**Oggetto: Discarica per rifiuti NON pericolosi di Sommacampagna (VR) DGRV 996-2009  
Richiesta di verifica e accertamento sui lavori in fase di esecuzione e sul P.S.C.**

A seguito della Deliberazione della Giunta Regionale n. 996 del 21 aprile 2009, con oggetto: "**GEO NOVA S.p.A. Recupero ambientale dell'ex cava Siberie, mediante la progettazione definitiva per la costruzione e la gestione operativa e post-operativa di una discarica controllata programmata con il sistema del project financing di cui all'art. 37 L. n. 109/94. Comune di localizzazione: Sommacampagna (VR). Procedura di V.I.A. ai sensi degli artt. 11 e 23 della L.R. n. 10/99, Autorizzazione Integrata Ambientale ai sensi del D.Lgs. n. 59/05 e L.R. n. 26/07**", in data 8 marzo 2010, sarebbero "formalmente" iniziati i lavori in merito ai quali ho da subito contestato l'utilizzo di materiale a mio avviso - non idoneo a realizzare la risogomatura delle pareti -

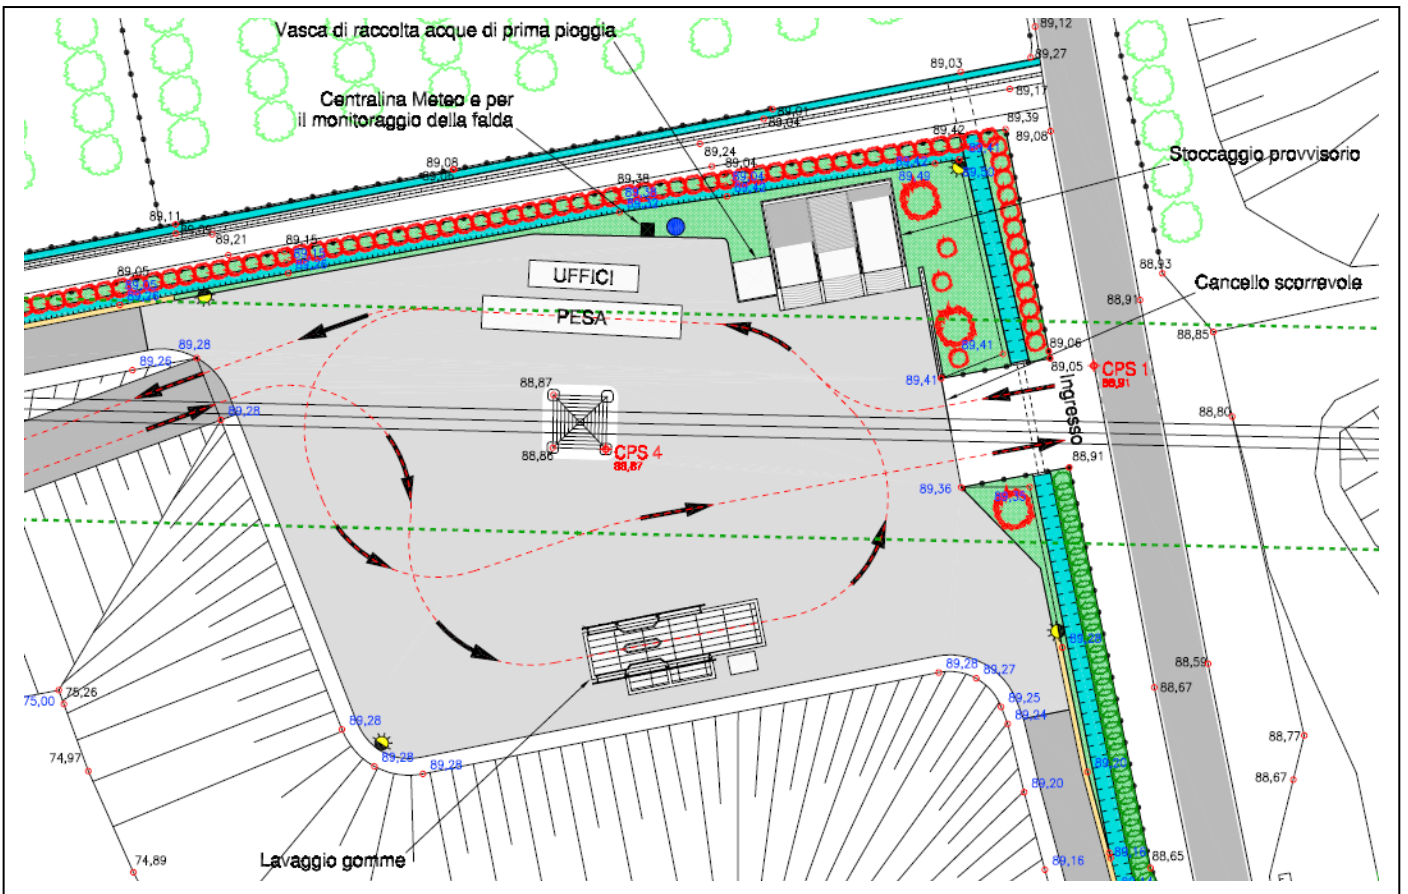
In merito al **Piano di Sorveglianza e di Controllo**, di cui dovrebbe esserne depositata una copia **“aggiornata”** in Comune, aprofitto di questa mia segnalazione per evidenziare anche **altra considerazione** visto che a pagina 42 del PSC è riprodotta questa planimetria, dalla quale apparirebbe che le vasche di stoccaggio sarebbero in numero di 6.

Mentre nell'allegato allo S.I.A. B05 - Stato di progetto, (vedi sotto) quelle vasche destinate allo **“Stoccaggio provvisorio”** sarebbero costituite da **solo 3 vasche**, che alla luce di personali considerazioni, credo siano insufficienti.

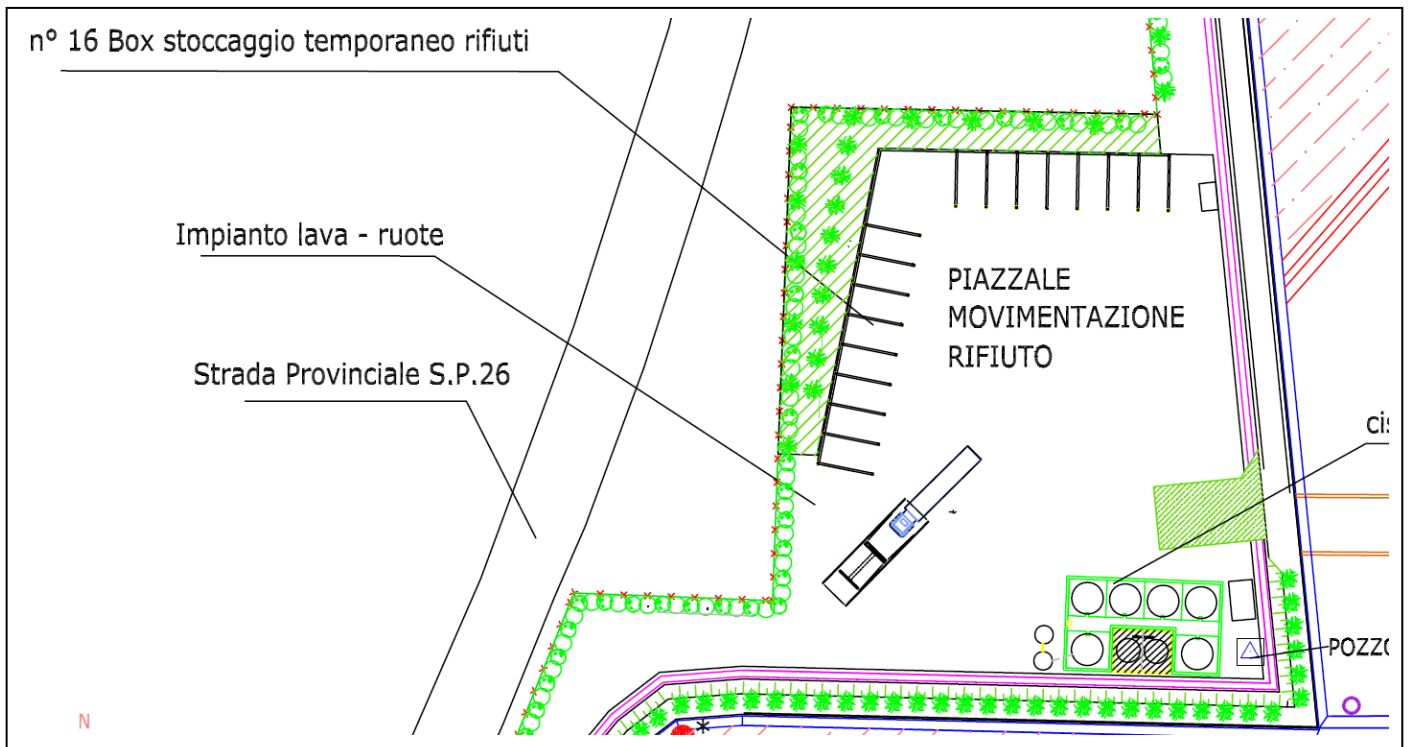
Considerato che secondo il progetto, sarebbero previsti 25 autocarri al giorno in ingresso, non si comprende come le tre vasche destinate allo stoccaggio provvisorio dei rifiuti **possano essere sufficienti al poter rispettare le verifiche analitiche dei carichi.** (e che le vasche siano solo tre questo è certificato dalla seguente immagine del 14.6.2010).
